**OGGETTO: [ID_VIP: 2661] Parere art. 9, D.M. 150/2007. S.S. 106 "Jonica".
Lavori di costruzione 3° Megalotto dall'innesto con la S.S. 534 (km
365+150) a Roseto Capo Spulico (km 400+000), tratto 2. Progetto
Definitivo.
Comunicazioni.**

Parere n. 2646 del 16 febbraio 2018

Progetto	<p>Parere Art. 9 DM 150/2007</p> <p>S.S. 106 "Jonica". Lavori di costruzione 3° Megalotto dall'innesto con la S.S. 534 (km 365+150) a Roseto Capo Spulico (km 400+000)</p> <p>Progetto Definitivo Tratta 2</p> <p>Parere su documentazione progettuale acquisita al prot. DVA/2900 del 5/02/2018</p> <p>IDVIP 2661</p>
Proponente	ANAS S.p.A
Richiedente	D.G.V.A.A.

S.S. 106 Jonica – Megalotto 3
 CONFRONTO DEI TRATTI IN GALLERIA NEI VARI STEP PROGETTUALI (2/2)

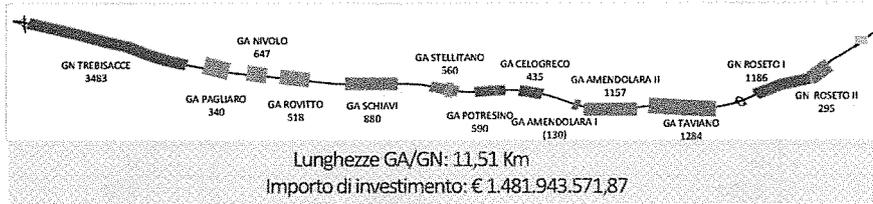
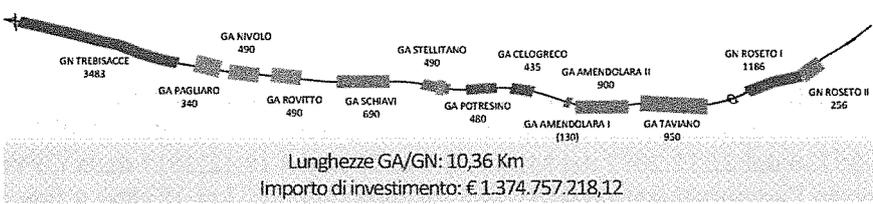
VALUTATO E CONSIDERATO il confronto tra il Progetto Definitivo Integrato 2014 istruito nell'ambito della VIA di cui al Parere CTVA n. 1638/2014 e il Progetto Definitivo trasmesso con nota prot. DVA-2018-2900 del 05/02/2018 aggiornato che il Proponente così descrive: *“Le ottimizzazioni apportate nel Progetto Definitivo - Gennaio 2018 non assumono rilievo significativo sotto l'aspetto localizzativo, né comportano ulteriori sostanziali modificazioni rispetto al Progetto Definitivo Integrato approvato (CTVA 2014), anzi, ottemperano alle prescrizioni dei pareri, rispettivamente, n.1638/2014 del MATTM e n. 31101 del 10/12/2014 del MIBAC tenendo conto, anche, dei successivi pareri n. 2580 del 18/12/2017 (parere art. 9 DM 150/2007) del MATTM e n. 35736/2017 del 22/12/2017 del MIBAC, nell'ottica di una riduzione dei tratti in trincea e di un allungamento dei tratti da realizzare in galleria artificiali, al fine di ridurre l'impatto sulle componenti ambientali e paesaggistiche. Dal confronto del Progetto Definitivo Integrato approvato (CTVA 2014) ed il Progetto Definitivo - Gennaio 2018 si deduce che l'ottimizzazione riguardo ai tratti in galleria artificiale comporta una minima riduzione, pari a circa il 17.5%, dello sviluppo totale previsto nel Progetto Definitivo Integrato (CTVA 2014); mentre lo sviluppo lineare delle gallerie naturali è uguale, come riportato nella tabella sottostante.*

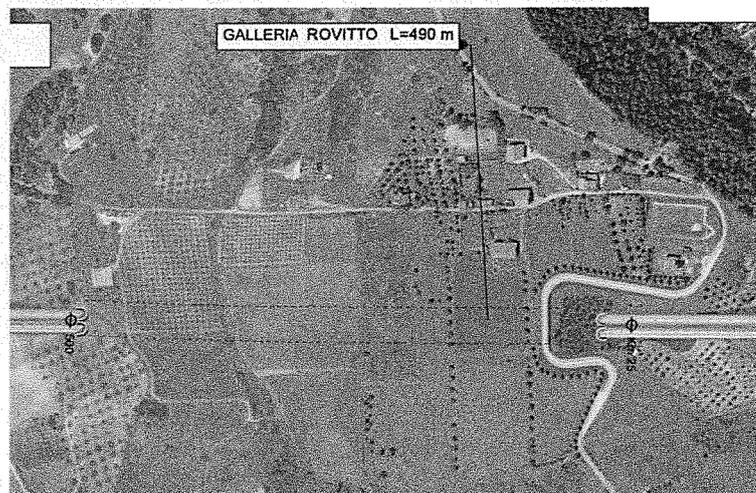
- **Galleria artificiale Schiavi** - lunghezza da 880 m a 690 m - l'ambito territoriale è incluso tra il viadotto Forno (interessato parzialmente da vegetazione naturale e in buona parte da terreni a seminativo e a oliveto) e il Viadotto Avena (che attraversa la Fiumara Avena, interessata dalla presenza del SIC IT9310043, in un contesto in cui dominano ampi tratti a vegetazione naturale e seminaturale); non si evidenziano habitat di particolare pregio naturalistico o di interesse conservazionistico; gli impatti in fase di esercizio a causa del maggiore disturbo acustico e luminoso e a un maggiore rischio di collisione per la fauna selvatica saranno mitigati con barriere alberate e con barriere anti attraversamento volte a minimizzare il rischio di investimento;

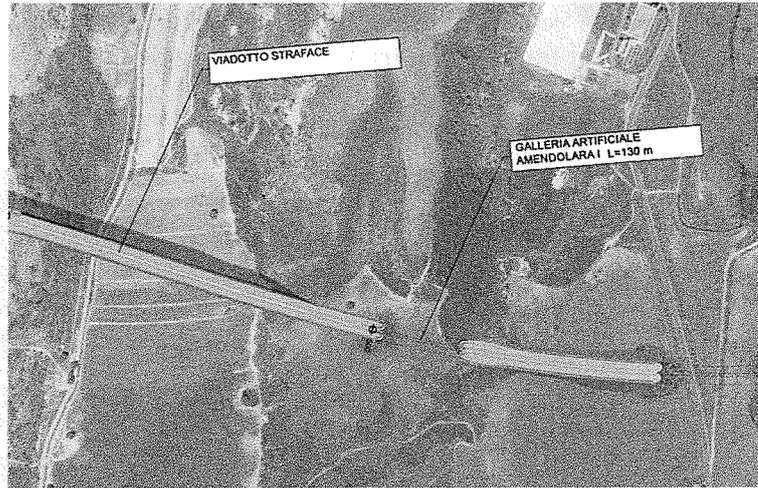
- **Galleria artificiale Potresino** - lunghezza da 590 m a 480 m - l'ambito territoriale è incluso tra il viadotto Stellitano (che attraversa una vallecola caratterizzata in parte da vegetazione seminaturale e in parte da uso agricolo) e il Viadotto Cielogreco (che attraversa una seconda vallecola caratterizzata anch'essa da vegetazione seminaturale con porzioni di pineta e lentisco, e in parte da uso agricolo); le aree temporaneamente sottratte in fase di cantiere saranno restituite all'uso originario agricolo; l'impatto sulle componenti naturalistiche è da considerarsi lieve e temporaneo, riguardando solo la fase di realizzazione dell'opera;

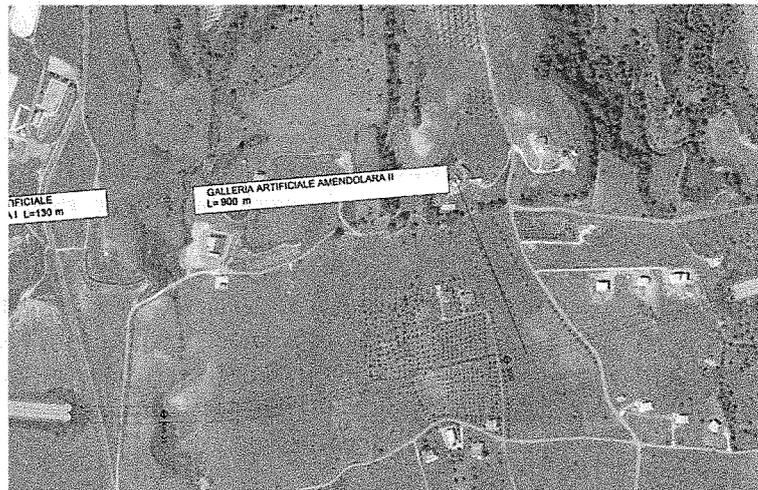
- **Galleria artificiale Amendolara II** - lunghezza da 1157 m a 900 m - l'ambito territoriale è incluso tra la galleria Amendolara I e il viadotto della Donna; il paesaggio è caratterizzato prevalentemente da contesti agricoli, sia a seminativo, sia ad oliveto per lo più a impianto rado; le aree a maggiore naturalità corrispondono a quelle coincidenti con la parte a sud del tratto allo scoperto, mentre per il resto non si riscontrano particolari formazioni naturaliformi; le aree temporaneamente sottratte in fase di cantiere saranno restituite all'uso originario agricolo; il prolungamento del tratto allo scoperto determina un leggero incremento del rischio di collisione nei confronti della fauna selvatica e un maggior disturbo dovuto alle emissioni sonore e luminose; inoltre la nuova soluzione potrebbe determinare una riduzione della permeabilità ecologica che sarà mitigata con una barriera alberata per assorbire quota della luce e del rumore, unitamente all'adozione di barriere anti attraversamento volte a minimizzare il rischio di collisione;

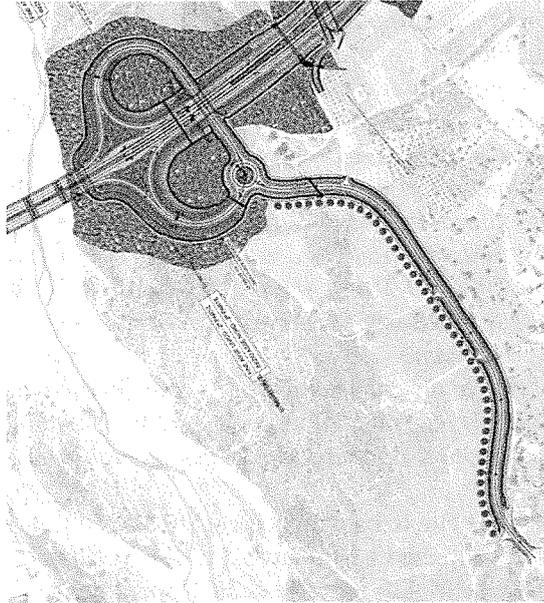
- **Galleria artificiale Taviano** - lunghezza da 1284 a 950 m - l'ambito territoriale è incluso tra il viadotto della Donna (che attraversa una vallecchia caratterizzata in parte da vegetazione seminaturale e in parte da uso agricolo) e il Viadotto Ferro (che attraversa la Fiumara Ferro caratterizzata da vegetazione igrofila, lembi di pineta e contesti agricoli nella fascia a ridosso dell'innesto con la galleria artificiale Taviano); il paesaggio compreso tra i due viadotti è caratterizzato prevalentemente da contesti agricoli, sia a seminativo, sia ad oliveto perlopiù ad impianto rado; le aree temporaneamente sottratte in fase di cantiere saranno restituite all'uso originario agricolo; il prolungamento del tratto allo scoperto determina un leggero incremento del rischio di collisione nei confronti della fauna selvatica e un maggior disturbo dovuto alle emissioni sonore e luminose; inoltre la nuova soluzione potrebbe determinare una riduzione

della permeabilità ecologica, anche se facilmente mitigabile vista la dimensione ridotta del prolungamento del tratto allo scoperto; l'impatto sulle componenti naturalistiche, comunque limitato vista la natura agricola del contesto, è da considerarsi lieve e riguardano prevalentemente la fase di realizzazione dell'opera;
